Objet= Complément d'informations permettant de répondre aux insuffisances précisées dans votre courrier du 30 septembre 2016 (réf : CAR/0699/16-SG/SF)

EN REPONSE AU RELEVÉ DES INSUFFISANCES
--

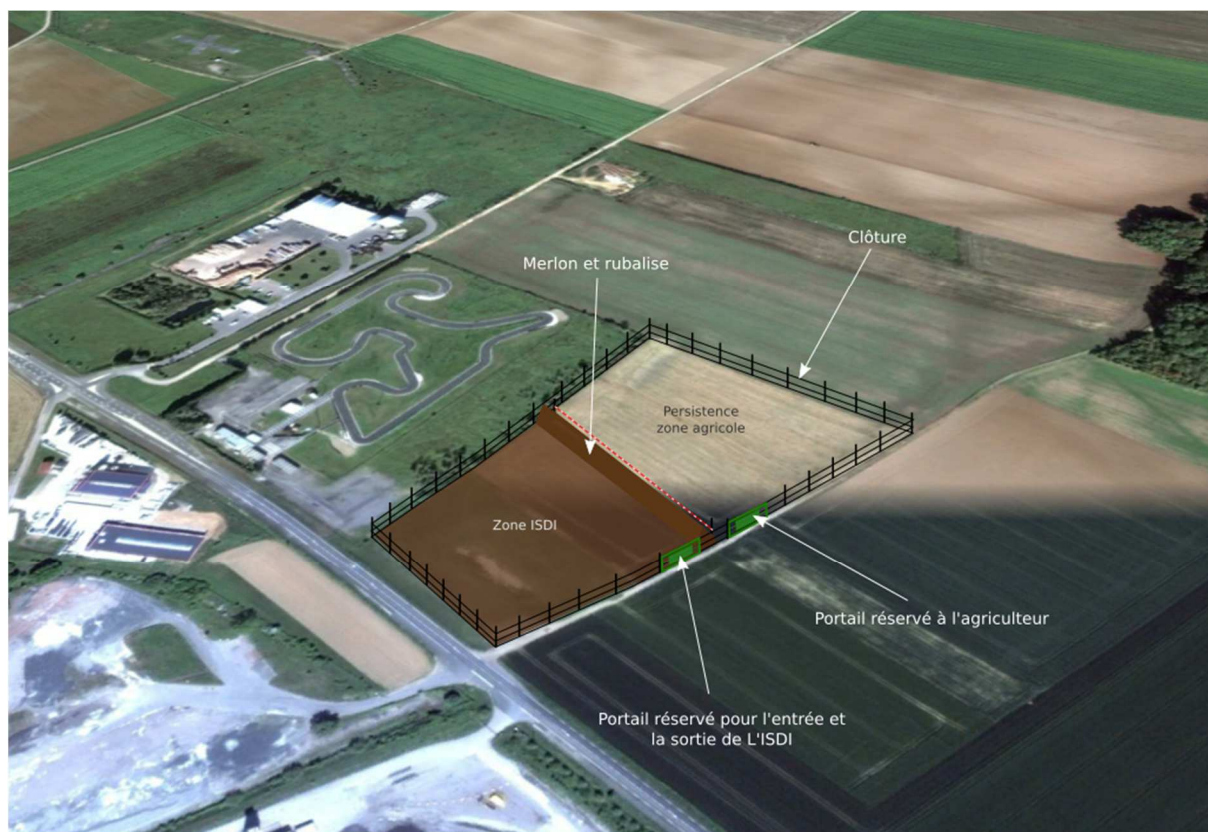
1) Précisions sur la demande d'aménagement et cartographie permettant d'appréhender les améliorations en termes de gestion des eaux pluviales :

Concernant la zone 2 (parcelles ZD 33 et ZD 34), la demande d'aménagement concerne simplement le linéaire adossé au chemin du Buisson Pouilleux et celui adossé à la parcelle ZH 24. La présence d'un talus sur la parcelle ZC 35 ne permet pas le raccordement. En fin d'exploitation et après réaménagement un point bas subsistera, ce point bas situé sur la parcelle ZD 34 permettra de réceptionner et d'infiltrer les eaux pluviales de ruissellement.

Le linéaire concerné par la demande d'aménagement est précisé sur les annexes 14-1, 14-2 et 14-3.

Concernant la zone 1 (parcelles ZD 41 à ZD 50), la demande d'aménagement concerne l'intégralité du périmètre (bande des 10 m), elle est motivée pour les raisons suivantes :

- Raccordement en fin d'exploitation de ces parcelles aux parcelles attenantes en privilégiant la restauration d'une topographie à faible pente (0,44 %) et en évitant de créer des fosses,
- La non présence des fosses permettra de maintenir l'intégralité de la surface à sa vocation agricole et de maintenir l'accès aux parcelles par les engins agricoles sur tout le pourtour de l'ensemble des parcelles,
- L'absence de fosses évitera également aux personnes mal attentionnées de déposer des déchets à l'intérieur de ses fosses,
- Permettre aux eaux pluviales de ruissellement de s'infiltrer sur la totalité de la zone grâce à une faible pente et en s'infiltrant du Sud-Ouest vers le Nord-Est.

Concernant la zone 3 (parcelles ZC 8 et ZC 9), la demande d'aménagement concerne l'intégralité du périmètre (bande des 10 m), elle est motivée pour les mêmes raisons que la zone 1. La faible pente pour ces parcelles (0,12 %) permettra aux eaux pluviales de ruissellement de s'infiltrer sur l'ensemble de l'emprise du Nord-Ouest vers le Sud-Est.
